工程指示 / 要求簡箋(E.I.)

工程指示編號：EI / 1353 / 19

工程名稱：觀塘裕民坊

工程項目：幕牆 吊趟用角碼(斷橋碼)

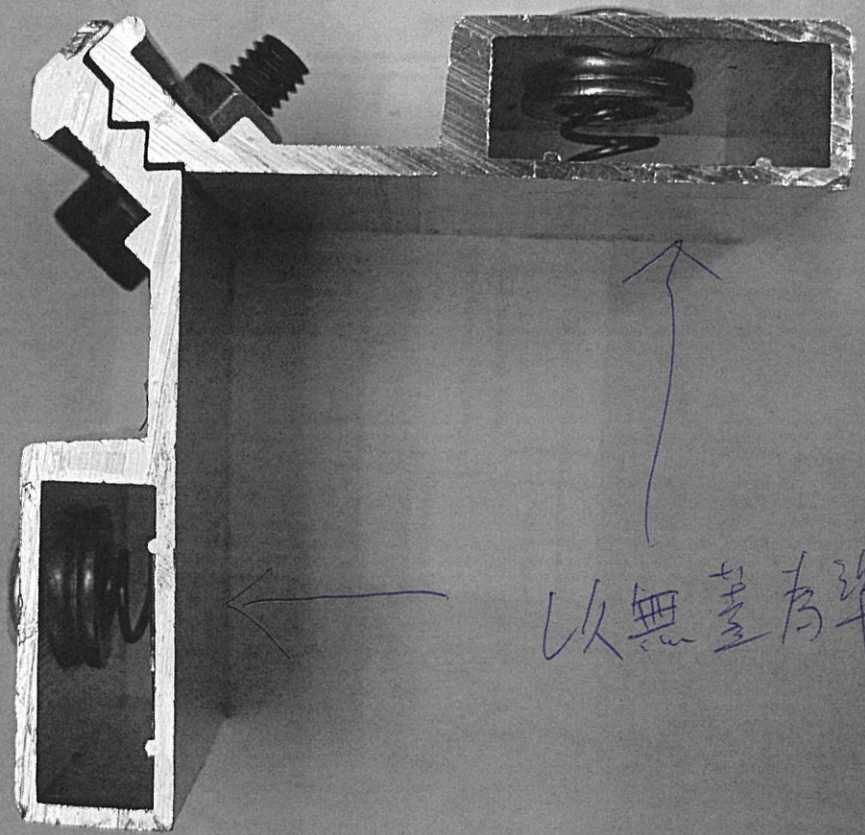
A 版①按王良取樣板試後，角碼用寬度 34mm 款太鬆，不能緊扣，

按王良建議改用 37.5mm 寬款

② 角碼改無蓋款為準

角碼型號：高度 10.5mm，寬度 37 mm 款，請按此款式為準

序號	修改標示	配件圖號	物料編號	配件名稱	顏色/材質	實用	後備	總數	單位	備注
1	A修改款式			高度10.5mm,寬度37 mm款		4228	172	4400	枚	吊趟組裝用
2

以無量為準

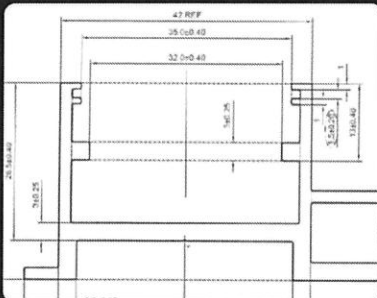
此角码必须订货长度为 37MM  
才适合安装

最终  
尺寸
